Mehr Sicherheit für Fußgänger und Radler an der Meterschwalge

Antrag zum Themengebiet Verkehr

Mehr Sicherheit für Fußgänger und Radler an der Mengerschwaige

Abbildung 4 Vorgaben von 30m Sichtweite bei der Anfahrtsicht bei Tempo 30

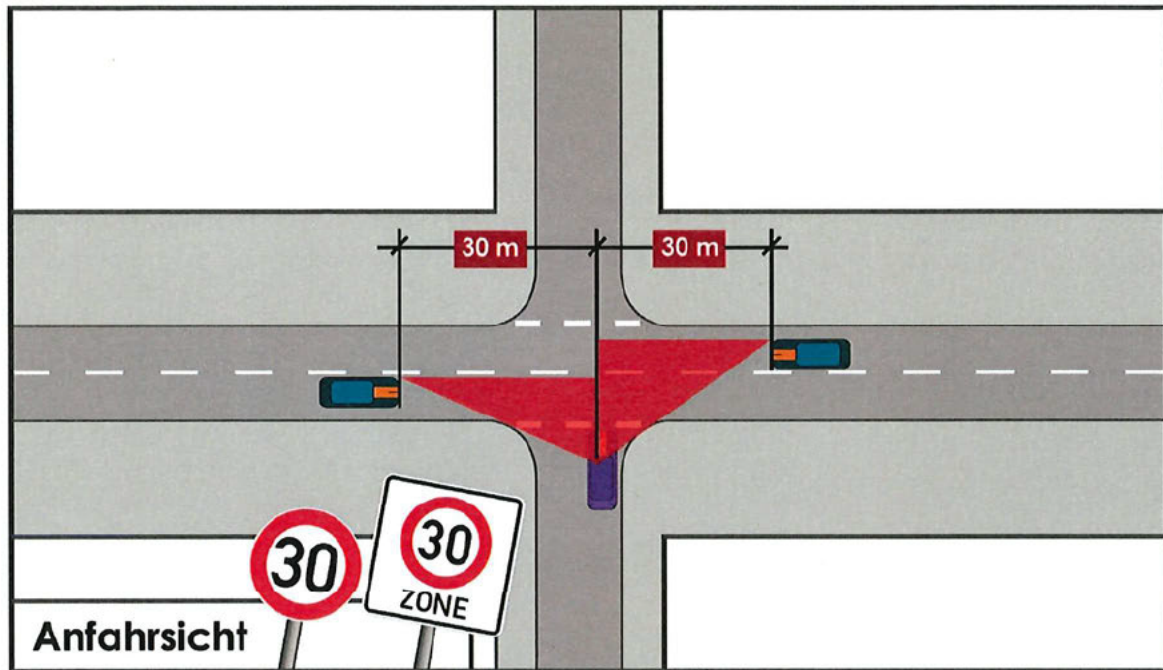
In den Richtlinien für die Anlage von Stadtstraßen RAS 06 wird bei Tempo 30 ein Sichtfeld von 30m gefordert, d.h. Besucher müssten die Radfahrer in einer Entfernung von 30m sehen können, **bevor** sie den Radweg betreten. Auch wenn sich die RAS auf Straßen bezieht, ist für die Verkehrssicherheit die Anforderung auf diese Situation übertragbar.

Solche Sichtfelder werden durch den aktuellen Zaun verhindert - die Folgen sind unvermeidbare Unfallsituationen und Konflikte. Weder Radfahrer noch Besucher haben eine Chance sich zu sehen,

- 3: Mittelfristig sind auch Alternativen für das notwendige Sichtfeld zu prüfen, z.B. die Reduktion der Zaunhöhe auf ca. 90 cm (Kinder-Augenhöhe) oder Zurückverlegen des Zauns um mind. 1 Meter.
